SAMRÅDSREDOGÖRELSE

DETALJPLAN FÖR VEMDALENS KYRKBY 48:2 HÄRJEDALENS KOMMUN, JÄMTLANDS LÄN

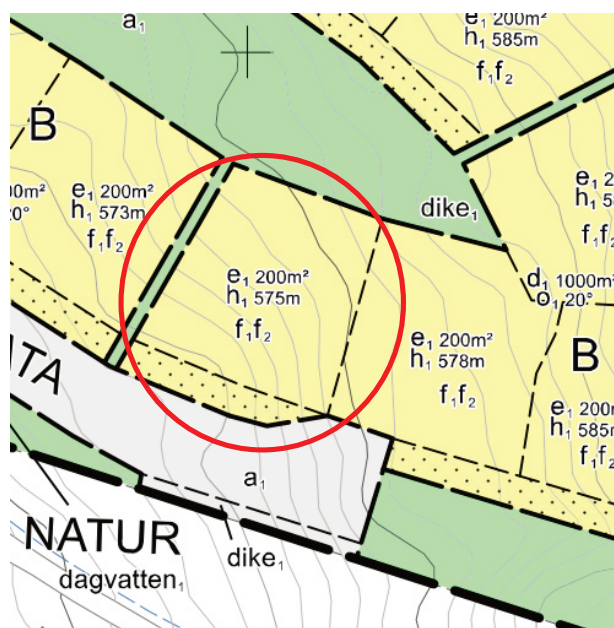
I planbeskrivning på sidan 30 finns en illustration som visar inom vilket område strandskydd gäller. I planen finns bestämmelsen a₂ angående upphävande av strandskydd.

I detaljplanen ser det ut som att det finns ett område med kvartersmark med användningen Bostäder där strandskydd kommer att gälla när planen får laga kraft. Se bild nedan.

Rättsutvecklingen har visat att det inte är möjligt att bilda bostadsfastigheter med kvartersmark där det finns strandskydd. Under år 2021 kom det nämligen tre domar, [F 489-21](#), [F 10196-20](#) och [F 14045-20](#) från Mark- och miljööverdomstolen där det inte gick att bilda eller ombilda bostadsfastigheter så att kvartersmark med strandskydd skulle ingå i bostadsfastigheterna.

Kommentar: Beteckningen för aktuellt område hade fallit bort. Plankartan kompletteras.
